Vragen en antwoorden op brief d.d. 2-12-2021 (scholenontwikkeling Rummerinkhof)

Vragen en antwoorden op digitale bijeenkomst d.d. 13-12-2021 (scholenontwikkeling Rummerinkhof)

VOORKEURSVARIANT

voorkeursvariant | éénrichtingsverkeer vanaf Mikkenkamp noordelijke richting Oosterweg

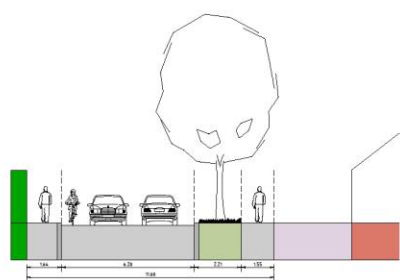
19-12-2021	<p>Nu de bovenkant van de Rummerinkhof ook 1-richting is geworden in de plannen, neemt de verkeersdrukke flink toe in de Zuid-Noord richting. Eigenlijk vind ik dit als bewoner niet acceptabel en werd ook in alle voorgaande voorstellen de tweerichting aan de bovenkant als wenselijk beschouwd. Nu is door impact van de inrichting van de school zelf dit ineens niet meer mogelijk. Dit lijkt een eenzijdige eis richting de fietsstraat, terwijl de fietsstraat ook juist eisen moeten stellen aan de schoolinrichting. Naar aanleiding van de fysieke bijeenkomst in het oude Alfa College, werd duidelijk gesteld dat ook het project fietsstraat eisen zou stellen aan de schoolomgeving. Is dit nu wel gebeurd? Zijn er geen andere oplossingen om van het bovenste deel toch een 2-richting te maken?</p>	<p>Er is voor volledig eenrichtingsverkeer gekozen omwille van de verkeersveiligheid ter plaatse van de schoolomgeving en het ontmoedigen van het autogebruik bij het halen/brengen van kinderen. De inrichting bij de scholen wordt afgestemd op voetgangers en fietser. De automobilist is hier te gast en dient zich hier ook naar te gedragen. Dit geldt ook voor het doorgaande fietsverkeer in de schoolomgeving. De fietsstraat wordt is hier ondergeschikt aan de schoolomgeving.</p>

13-12-2021	Wordt het met 1-richtingverkeer op de Rummerinkhof een stuk drukker? Waarom kiest u hier voor?	Het klopt dat het drukker wordt, maar dit blijft binnen een acceptabele bandbreedte. Groot voordeel voor de schoolomgeving is dat doordat het verkeer in 1 richting rijdt het veiliger is en het autogebruik voor halen/brengen scholieren ontmoedigt.
13-12-2021	Waarom is er voor gekozen om ook op het noordelijke deel van de Rummerinkhof eenrichtingsverkeer in te stellen en niet de variant met een keerlus.	Deze keuze is inderdaad een afwijking ten opzichte van de voorkeur uit de buurt. Er is voor volledig eenrichtingsverkeer gekozen omwille van de verkeersveiligheid ter plaatse van de schoolomgeving en het ontmoedigen van het autogebruik bij het halen/brengen van scholieren. De inrichting bij de scholen wordt afgestemd op voetgangers en fietser. De automobilist is hier te gast en dient zich hier ook naar te gedragen. Om het overzichtelijk en duidelijk te houden, is er voor gekozen om het eenrichtingsverkeer tot de Oosterweg door te zetten.

Effect op verkeersintensiteit:

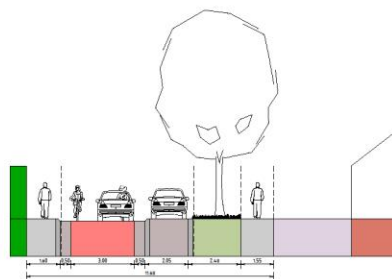
07-12-2021	<p>Ik wil graag opmerken dat ik tevreden ben met de door u gepresenteerde voorkeursvariant. Dit lijkt mij gegeven de situatie de beste oplossing. Ik heb wel een vraag. Het getoonde effect op de verkeersintensiteit lijkt me onjuist. In beide afbeeldingen worden de pijlen bij de scholen tweekanten op getoond wat tweerichtingsverkeer insinueert. Daarnaast geven de cijfers weer dat de verkeersintensiteit aan de stationszijde van de Rummerinkhof daalt. Ik zou verwachten dat deze juist fors toeneemt. Dit is mogelijk te voorkomen door tweerichtingsverkeer toe te staan in het deel oosterweg - ossewei, maar dat is wellicht niet gewenst i.v.m. de veiligheid door kruisende voertuigen.</p> <p>Ik heb vernomen dat er uit de buurt andere geluiden zijn. Ik kan mij hier niet volledig in vinden. Persoonlijk ben ik van mening dat er in ieder geval geluisterd is naar de wensen van de bewoners. Echter, je zal er niet aan ontkomen dat er verschillende belangen en dus verschillende voorkeuren zijn.</p> <p>Daarnaast heb ik nog twee vragen: 1) Is er ook overwogen om de parkeerplaats te verplaatsen naar de zijde aan de Rummerinkhof? Nu is deze achter de scholen en moet al het verkeer tussen</p>	<p>Getoonde effect op intensiteit was idd onjuist,. Dit moet zijn:</p>  <p>Punt 1: De Peter Petersenschool blijft als gebouw behouden en krijgt een permanente uitbreiding aan de entreezijde. Het verplaatsen van de school is daarmee geen realistische optie.</p> <p>Punt 2:De locatiestudie uit 2019 ging over vier ‘te onderzoeken’ varianten, waarbij nieuwbouw op de voorliggende locatie als kwalitatief het beste is beoordeeld. Het voornemen om het te verplaatsen naar het Maartenscollege is vooral een programmatische keus. Ook is de Groningse Schoolvereniging (GSV) geen wijk gebonden school, dit in tegenstelling tot de Brinkschool.</p>

<p>waarin de invloed van de wijk namelijk goed te zien is, ik kan mij hierin dan ook goed vinden.</p> <p>Een aantal punten die ik hierin kan vinden zijn de verkeersintensiteit, naar mijn idee klopt de nieuwe situatie niet, daar de druk op de Rummerinkhof juist toe zal nemen door hier eenrichtingsverkeer van te maken.</p> <p>Is het mogelijk dat u de berekening hiervan kunt tonen of aan mij doorsturen? Met oog op de veiligheid en overzichtelijkheid bij de scholen kan ik begrijpen dat de gehele Rummerinkhof (van Mikkenkamp tot Oosterweg) eenrichtingsverkeer wordt.</p> <p>In het straatprofiel tussen Mikkenkamp en Stationsplein is een parkeermogelijkheid opgenomen voor auto's, klopt dit? Naar mijn inziens is dit overbodig, aangezien er op het stationsplein voldoende parkeergelegenheden zijn.</p> <p>Is het wellicht mogelijk om in de schoolsituatie de 'haal- en breng plekken' voor ouders enkel aan de Rummerinkhof te plaatsen (Kiss and Ride)? hierdoor beperkt u het aantal verkeersbewegingen tussen de scholen door, waardoor daar een veiligere situatie ontstaat.</p>	<p>Fijn te lezen dat u zich gehoord voelt. Het plaatje met het effect op de intensiteit is inderdaad fout weergegeven. Voor de volledigheid sturen we de gewijzigde afbeelding met dit document mee (laatste pagina). De juiste verkeersintensiteit is weergegeven in onderstaande afbeelding.</p>  <p>Het straatprofiel tussen Mikkenkamp en Stationsplein is ook fout weergegeven. Hier zijn geen parkeerplaatsen voorzien, is aangepast op de gewijzigde afbeelding (laatste pagina)</p> <p>Voor kiss and ride moet gebruik worden gemaakt van de parkeerplaats ten noorden van de Peter Petersenschool. De Rummerinkhof wordt ingericht als fietsstraat, waarop niet mag worden geparkeerd.</p>
